**Réponses aux demandes du commissaire enquêteur  
concernant le projet éolien de Montjean (16)**

Décembre  
2017

Figure 5 : Comparaison du niveau sonore émis par les éoliennes par rapport aux bruits quotidiens

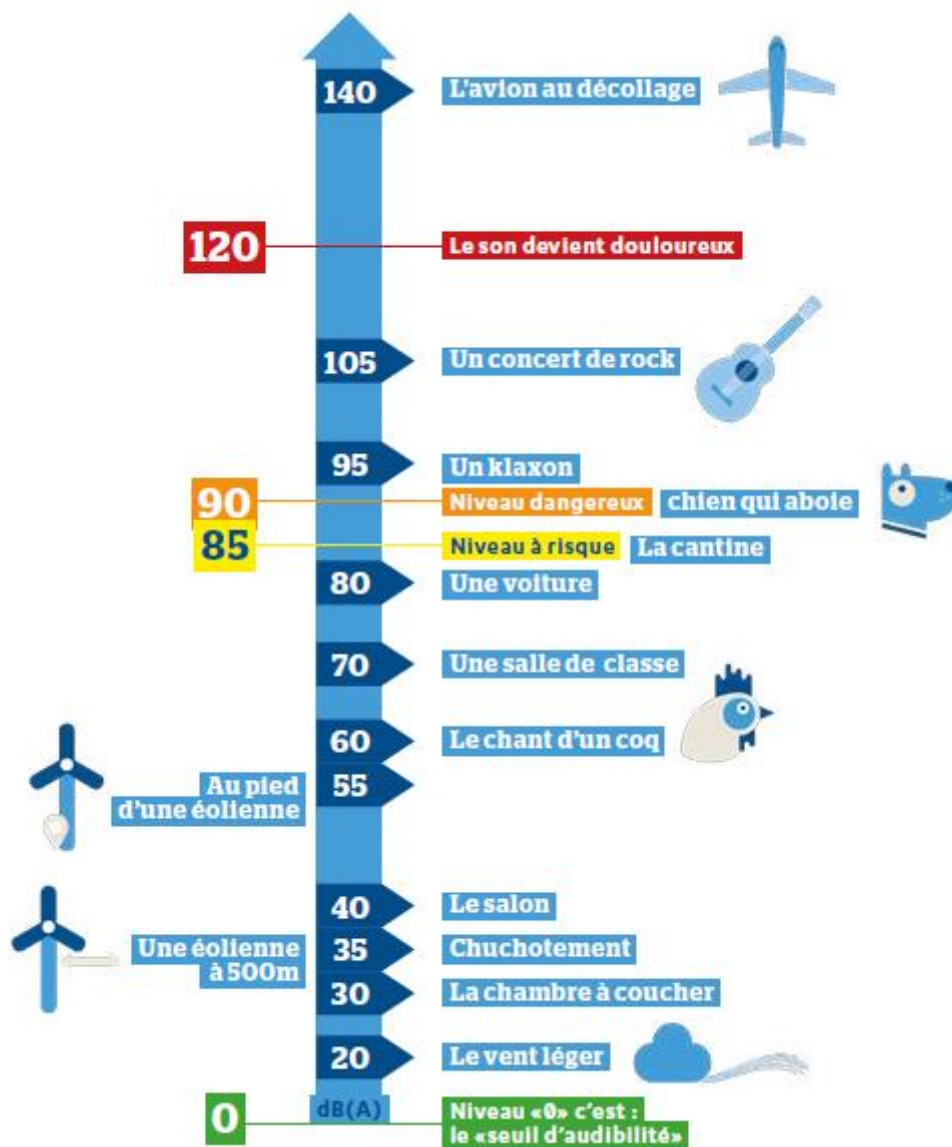
Page 323 de l'EI, vous donnez un tableau pour des niveaux de bruit d'une turbine de 1,3 MW. Pouvez-vous donner un tableau pour des éoliennes correspondant à votre projet ?

Malgré mes recherches, je n'ai pu obtenir dans un délai si court un tableau similaire pour une turbine similaire à celles qui seraient installées à Montjean. L'étude précise cependant que ce tableau a été

donné à titre indicatif.

Figure 6 : Localisation de la haie impactée pendant la phase travaux (Pièce 8.1 - Etude écologique, page 203)

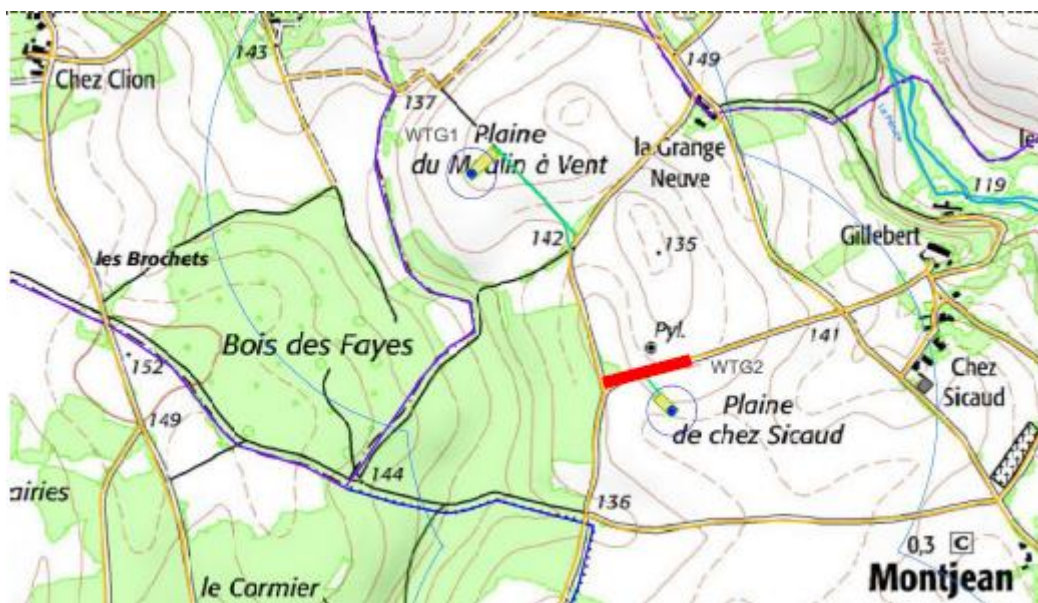
Page 193 de l'EI, vous indiquez qu'il n'est pas prévu de défrichage et page 273, vous faites intervenir Prom'Haies. Pouvez-vous m'expliquer les raisons de cette intervention ?

L'étude écologique (pièce 8.1) fait mention de la présence récente d'**une haie de 500m de noisetiers et de ronciers qui sera impactée sur 6m** par la création d'une piste d'accès à l'éolienne 2 à la page 164.

La destruction de ce linéaire engendre un impact écologique très faible (linéaire minime, valeur écologique faible) et ne nécessite donc pas de mesure de **compensation**. Néanmoins, soucieux de la valeur écologique ajoutée de nos projets, nous avons souhaité proposer la plantation de 1000 à 1500 mètres linéaire de haie à l'échelle locale, en tant que mesure **d'accompagnement** écologique. Comme détaillé page 202, les objectifs de ce nouveau réseau de haies sera de renforcer la trame verte, de créer des zones favorables, voire attractives pour la faune et la flore, tout en permettant de limiter les risques de collisions pour l'avifaune et les chiroptères, sans oublier les rôles de la haie pour l'agriculture.
